## Erratum pour Enquête Publique

Création d'un parc agrivoltaïque au sol à Champagne-Mouton (16)

## Mémoire de réponse à la demande de compléments des services de la DDT

Centrale agrivoltaïque de Champagne-Mouton (16)

Carte 1 - Zoom sur l'implantation du parc autour de la parcelle D965

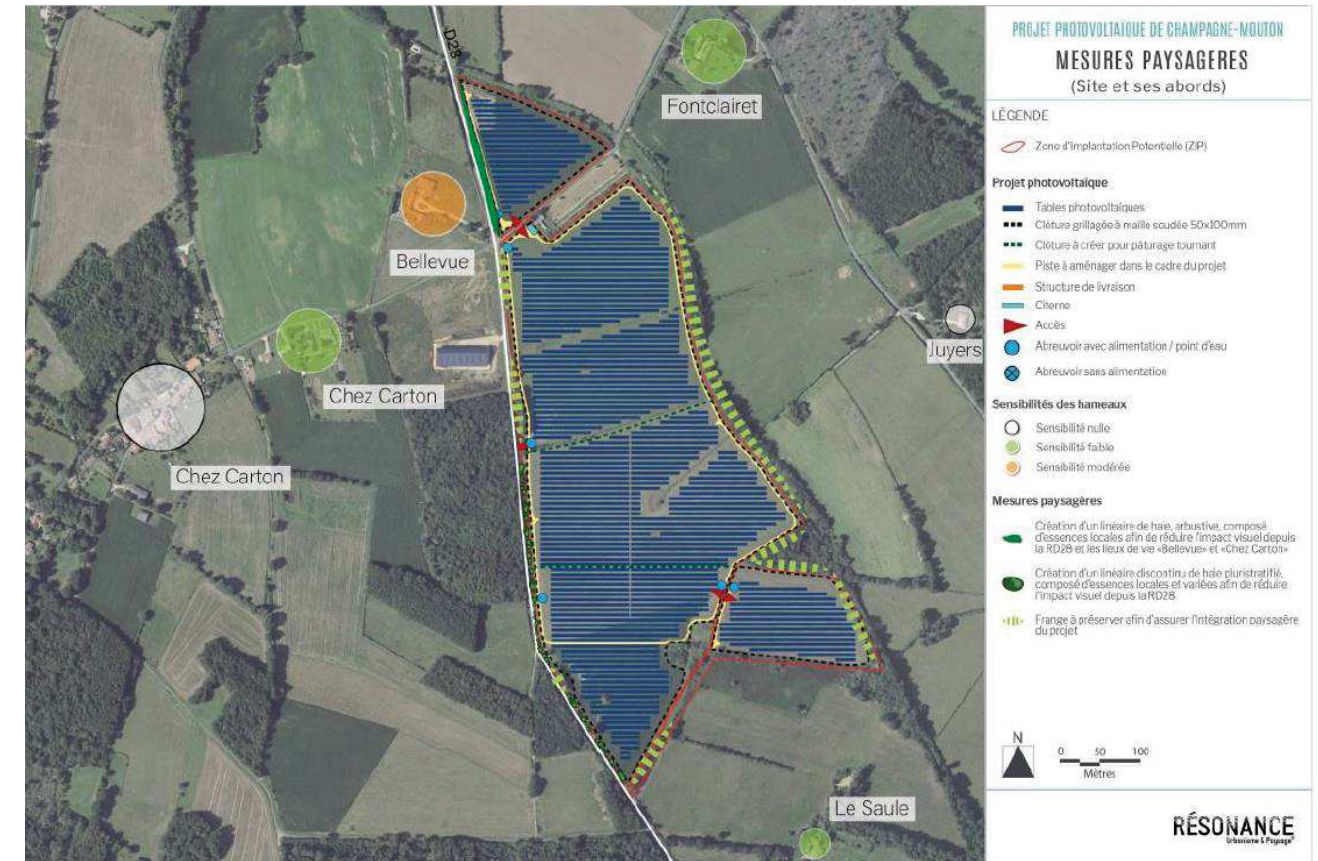
Extrait de l'avis de la Chambre d'Agriculture : « *La partie du projet intitulée « zone 1 », située sur les parcelles C253 et C254, d'une contenance d'environ 2,7ha, nécessiterait d'être supprimée du projet. En effet, elle se situe de l'autre côté d'une voie communale, par rapport au site principal du projet, elle entraîne l'encerclement de la parcelle D965, utilisée par un tiers, elle est située en proximité immédiate du bâti d'habitation de 3 autres tiers.* »

Le bureau d'études paysagères Résonance, qui a réalisé le volet paysage de l'Étude d'Impact sur l'Environnement, précise que la parcelle D965 n'est pas habitée. L'enjeu et la sensibilité par rapport à un effet d'encerclement sont donc moindres. De plus, le renforcement des mesures le long du chemin d'accès à Fontclairret, qui seront présentées dans la suite de ce mémoire en réponse aux commentaires du Paysagiste et Architecte Conseil de la DDT, permet également de diminuer la prégnance et la visibilité du projet depuis la parcelle.

En outre, la présence du parc agrivoltaïque ne présente aucunement une gêne à l'exploitation de cette parcelle, car elle reste entièrement libre d'accès par son utilisateur via le Chemin Rural n°10, comme en témoignent la carte et la photographie ci-dessous :

Carte 4 – Nouvelle implantation - suppression de la table proche du poste de transformation

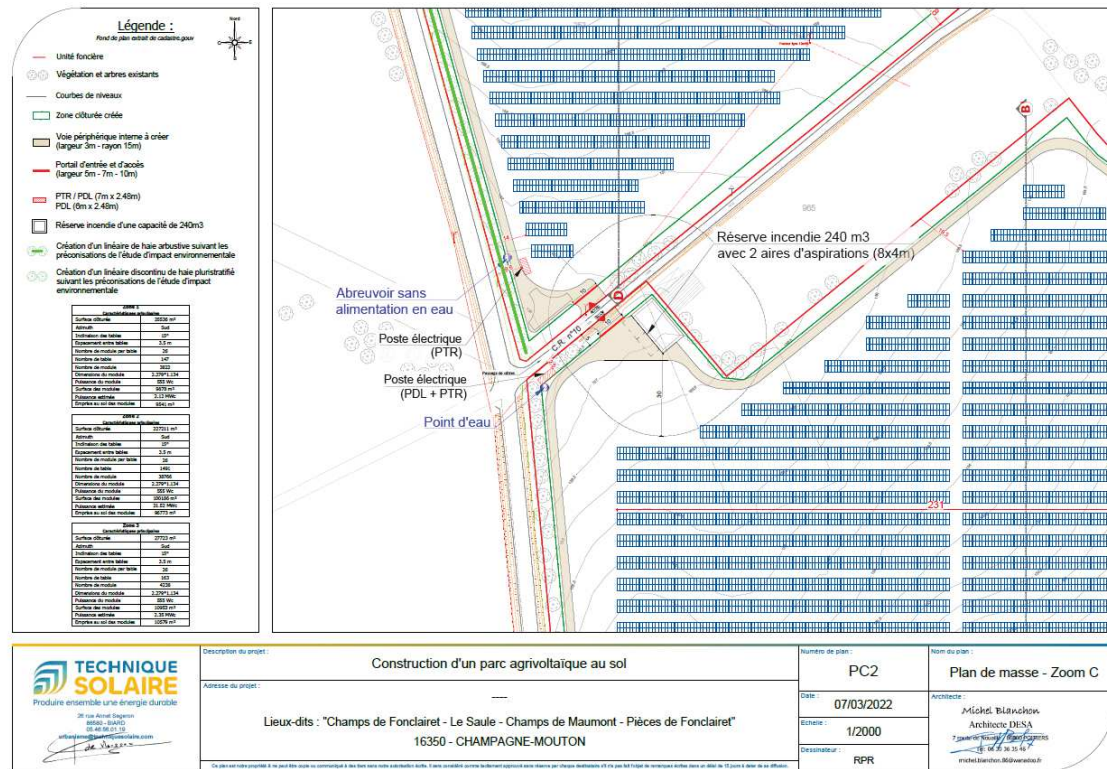
Extrait de l'avis de la Chambre d'Agriculture: « Au niveau de l'entrée Nord, retirer les tables et panneaux qui font un débord sur la partie gauche [...] Retirer la table et le panneau trop proches du poste électrique [...] Scinder en 2 blocs chacune des deux zones de panneaux situées sur la partie Nord de la zone 2 [...] Partie Sud de la zone 2 : Cette partie du parc photovoltaïque présente une allée Nord-Sud. Toutefois, cette dernière nécessite d'être élargie à une largeur de 5m minimum [...], aussi d'être prolongée sur 4 rangées de panneaux, jusqu'à rejoindre la piste de desserte Sud. »

Technique Solaire a fait le choix d'adapter l'implantation du parc agrivoltaïque conformément aux attentes de la Chambre d'Agriculture, dans le but de faciliter l'exploitation pour l'éleveur en améliorant le passage dans certaines zones du parc. Cela entraîne au total la suppression de 6 tables de panneaux sur la zone centrale. Vous trouverez sur les zones zoomées ci-dessous, ainsi qu'en pièce jointe de ce mail, l'implantation modifiée du parc agrivoltaïque de Champagne-Mouton :

Carte 8 - Le rétablissement de la continuité des écoulements d'eau

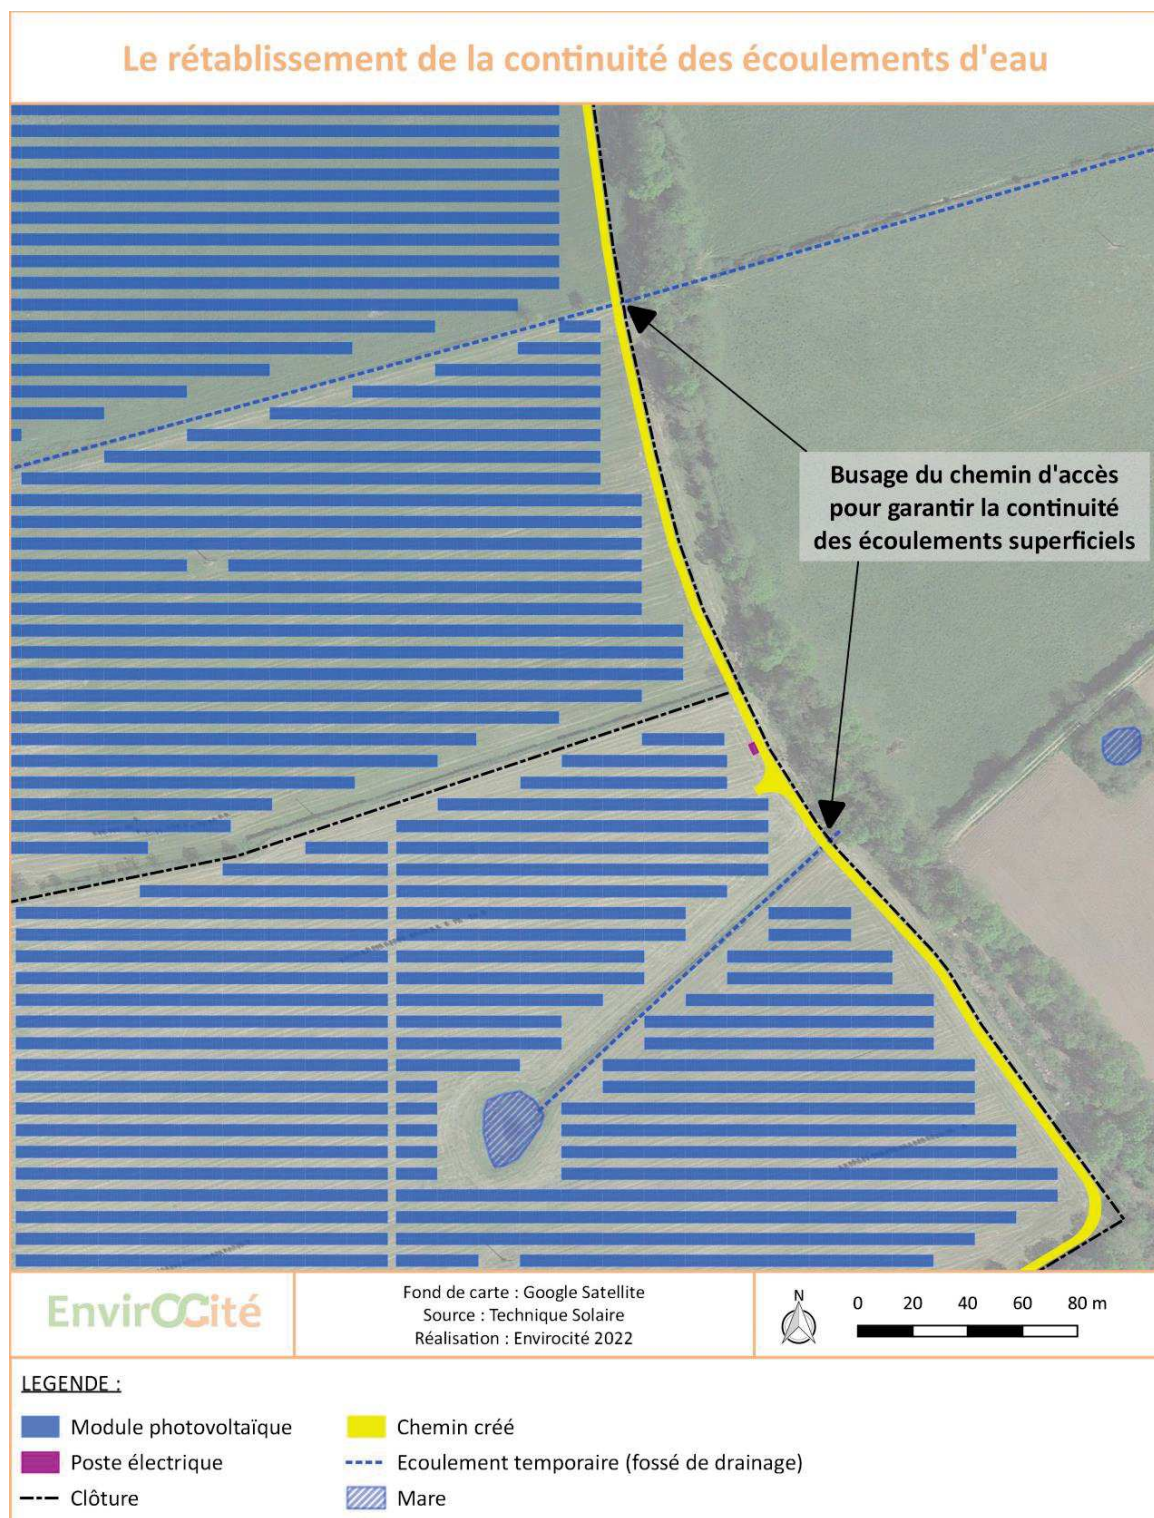
Extrait de l'avis du service Eaux, Environnement, Risques : « Au titre de l'article L.215-7-1 du code de l'environnement, qui précise que « constitue un cours d'eau un écoulement d'eaux courantes dans un lit naturel à l'origine, alimenté par une source et présentant un débit suffisant la majeure partie de l'année. L'écoulement peut ne pas être permanent compte tenu des conditions hydrologiques et géologiques locales » [...], le premier écoulement situé sur la partie centre-nord du projet a été expertisé en 2016 et constitue un cours d'eau. Le deuxième écoulement plus au sud a fait l'objet d'une visite terrain récente qui n'a pas permis de statuer sur son classement mais il est susceptible d'être également un cours d'eau. »

Il est tout d'abord rappelé que ces écoulements superficiels ont été pris en compte dans la conception du projet. Ainsi aucune installation (panneaux photovoltaïques notamment) ne sera implantée au droit de leur lits mineurs (constitués de fossés rectilignes). Un recul a ainsi été pris lors de la définition de la localisation des installations vis-à-vis de ces écoulements d'eau surfaciques afin de garantir leur continuité.

Seule la piste périphérique, obligatoire dans le cadre de la lutte contre les incendies au regard des attentes du SDIS de Charente, induit un aménagement ponctuel sur ces écoulements d'eau. Sur ces secteurs, la piste présentera une largeur de 3 m. Pour chaque écoulement d'eau, un busage sera mis en place sous la piste pour garantir la transparence hydraulique de cet aménagement et donc la continuité des écoulements d'eau (cf. carte suivante).

Ce seront donc au total deux buses béton d'une longueur minimum de 3 m chacune qui seront nécessaires pour garantir la continuité des écoulements superficiels. La pente au droit de ces

Concernant la réalisation de ces busages, plusieurs dispositifs seront mis en œuvre pour garantir la bonne prise en compte des écoulements et limiter le risque de pollution des eaux :

- Le busage sera installé à l'horizontal de manière à conserver en permanence une lame d'eau suffisante ;
- Le fossé existant sera légèrement décaissé, de l'ordre de 10 à 15 cm, afin que le fond de la buse ne fasse pas obstacle à l'écoulement et soit situé légèrement plus bas que le fond du fossé ;

Carte 9 - Localisation du projet par rapport aux zones humides

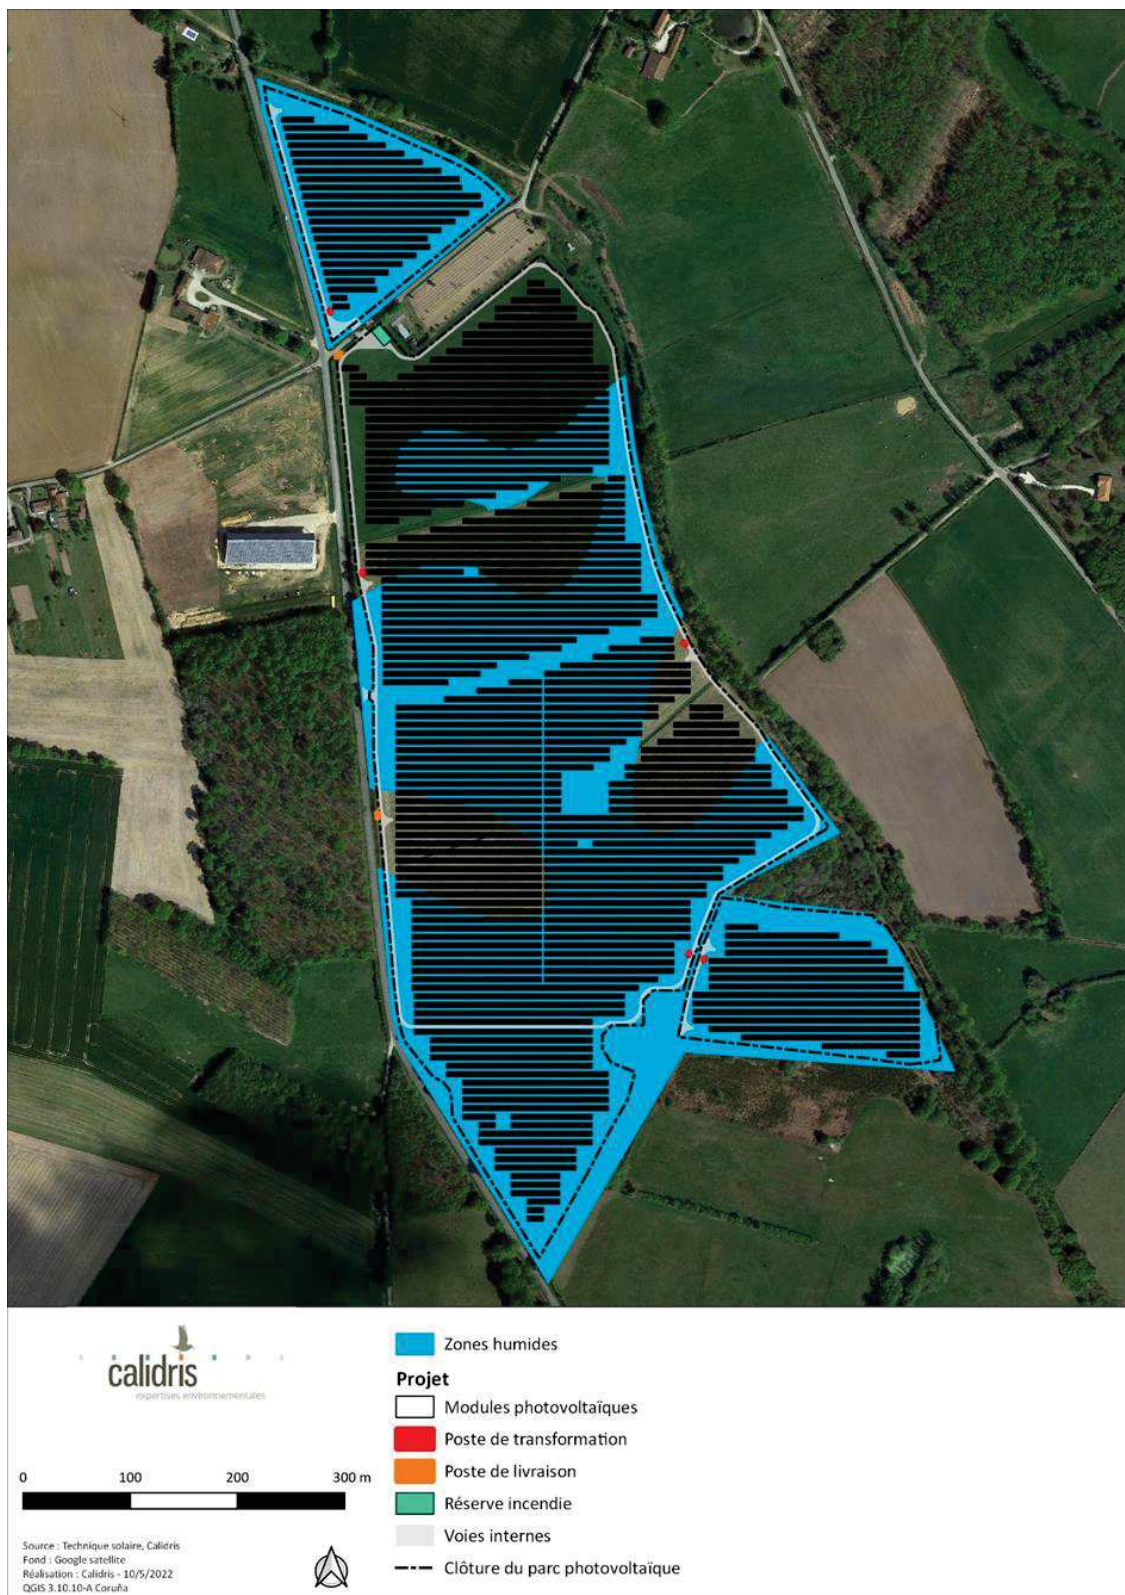
Extrait de l'avis du service Eaux, Environnement, Risques: « L'appréciation de la surface impactée doit être complétée. [...] La qualification de l'impact des travaux est également à mieux démontrer. »

Une étude spécifique pour localiser les zones humides selon les critères floristiques et pédologiques a été réalisée dans le cadre du projet. L'impact du projet sur ces zones humides a par la suite été évalué (cf. carte suivante), il concerne :

Ce sont donc au total 7 304,9 m<sup>2</sup>, soit 0,73 ha, de zones humides qui seront impactées dans le cadre du projet en phase travaux (impact temporaire). Suite aux travaux, ce seront alors 5 086,9 m<sup>2</sup>, soit 0,51 ha, de zones humides qui seront impactés en phase d'exploitation (impact permanent).

Il convient de préciser que les zones humides ont été prises en compte dans la conception du projet avec :

- Des mesures d'évitement. La réserve incendie a été implantée en dehors des zones humides, de même pour les postes électriques quand cela était possible. En amont de la phase travaux, la localisation des plateformes temporaires de 1 000 m<sup>2</sup> accueillant la base vie de chantier et l'installation temporaire d'une dizaine de containers de stockage sera précisément définie en dehors des zones humides recensées (ce travail sera basé sur la carte des zones humides établie dans le cadre de l'étude d'impact). Plusieurs secteurs hors zones humides permettent cet aménagement temporaire, notamment dans le secteur situé aux abords de la réserve incendie ;

- Des mesures de réduction. L'emprise de la piste incendie a été réduite à son strict minimum sur les secteurs de zones humides. Suite à des échanges avec le SDIS, des tronçons de pistes initialement envisagés ont été retirés du projet (secteurs nord et sud notamment). La largeur de la piste est passée de 5 m à 3 m pour limiter l'emprise des aménagements sur les zones humides. Comme indiqué précédemment, des bouchons d'argiles seront par ailleurs installés régulièrement dans les tranchées créées pour le câblage électrique afin de limiter le risque de drainage des zones humides ;

- Une mesure de compensation avec le passage de 202 143 m<sup>2</sup> de zones humides en culture et prairies temporaires en prairies permanentes pâturées. Cette mesure permet d'accroître significativement les fonctionnalités des zones humides du point de vue :
  - Hydraulique (ralentissement des ruissellements, recharge des nappes, rétention des sédiments) ;
  - Biogéochimique (cycle de l'azote et du phosphore, séquestration du carbone) ;
  - Biologique (support des habitats, connexion des habitats).

Carte 10 - Adaptation des mesures paysagères

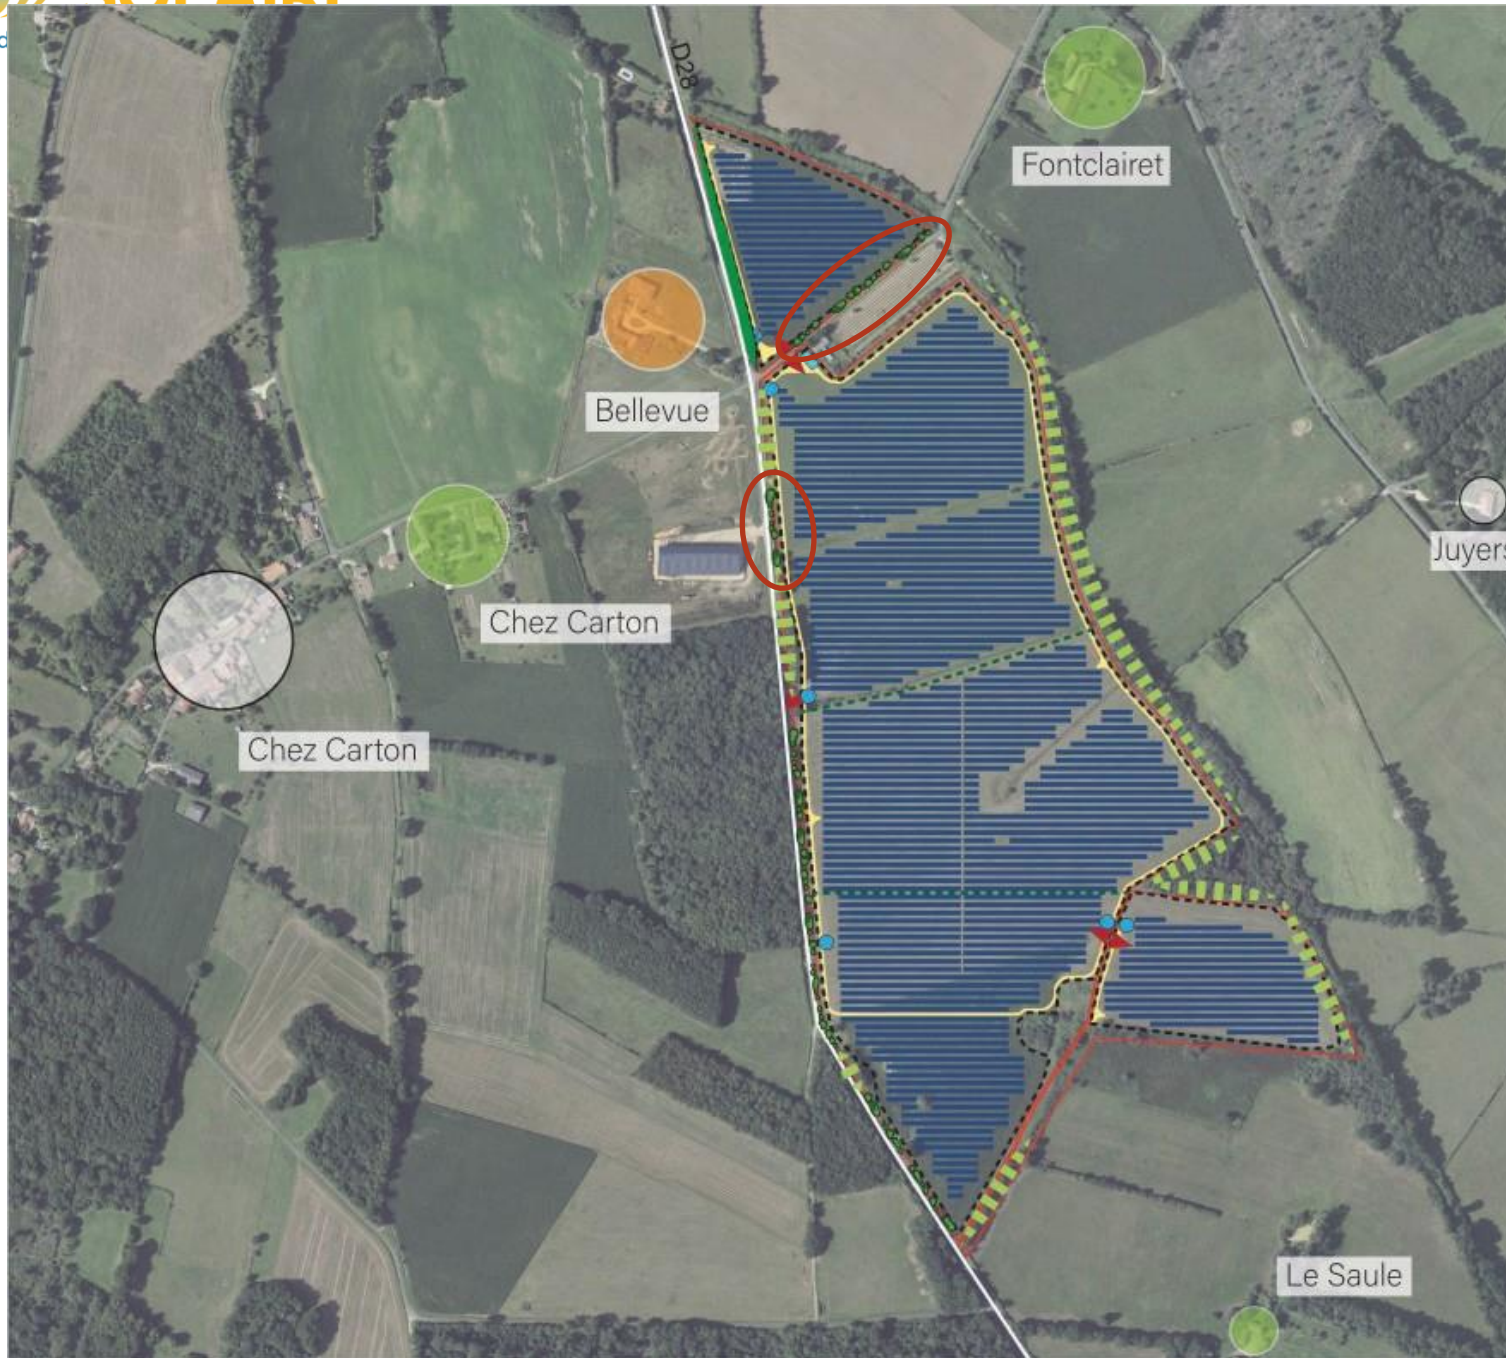
Extrait de l'avis du Paysagiste et Architecte Conseil: « *L'échelle de l'installation paraît très impactante dans ce contexte rural de par son aspect « monolithique ». La façade de l'équipement le long de la RD28 mesure plus de 1.1km de long (échelle comparable à celle du village) et ne sera pas masquée par des haies.* »

La D28 longe effectivement le projet sur 1,1km de long, néanmoins, quelques bosquets existants en bordure de la route permettent déjà d'avoir une vision plus entrecoupée du projet. En plus de ces

masques existants, des haies ont été prévues dans le projet initial justement pour réduire la perception des panneaux depuis la départementale. Aussi, la plantation d'une haie arbustive dense en face du lieu-dit Bellevue figure déjà dans le projet, ce qui permettra à terme de masquer la parcelle nord. Sur le reste du linéaire, des plantations arbustives ont également été prévues, mais de manière plus discontinue. Cela laissera apparaître quelques panneaux de manière occasionnelle, le but n'étant pas de créer un effet de couloir végétal sur cette portion de la route départementale, ni même de masquer entièrement le projet, mais bien d'éviter cet aspect « monolithique ».

Néanmoins, au niveau du lieu-dit chez Carton, un petit linéaire avait été laissé sans plantation dans le projet initial, le porteur de projet a donc décidé de l'inclure également dans les linéaires plantés.

*Photo 15 : depuis le Saule*

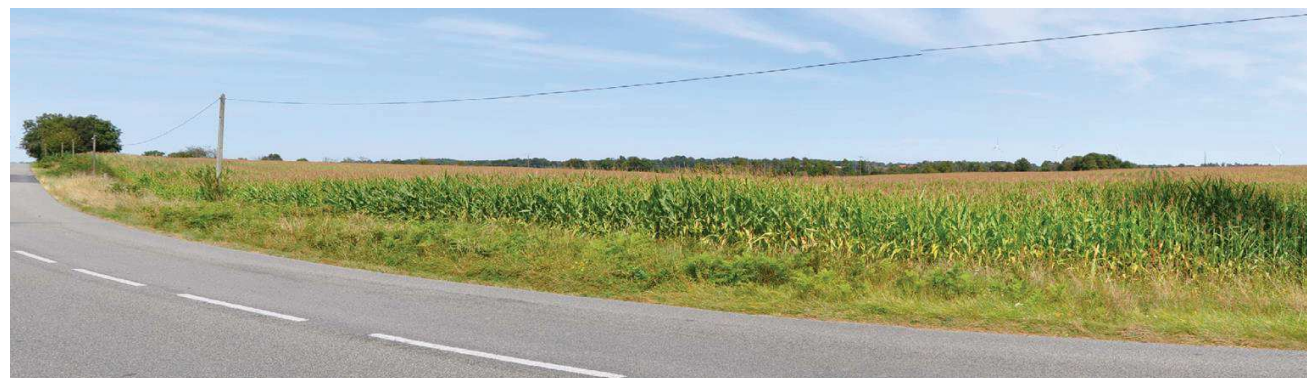
M. Rullac souligne dans ce même mail du 18/07/2023 que « ne figure pas à la table des photographies la photo n°74 DEPUIS LA SAULE p15 ».

La numérotation de la photographie 74 est une erreur. Il faut lire la table des photographies page 3 du Résumé Non Technique comme suit :

Cela implique une adaptation des numérotations des photographies apparaissant en aval de la photographie « 74 ». Les voici ci-dessous, avec leur page associée dans le RNT :
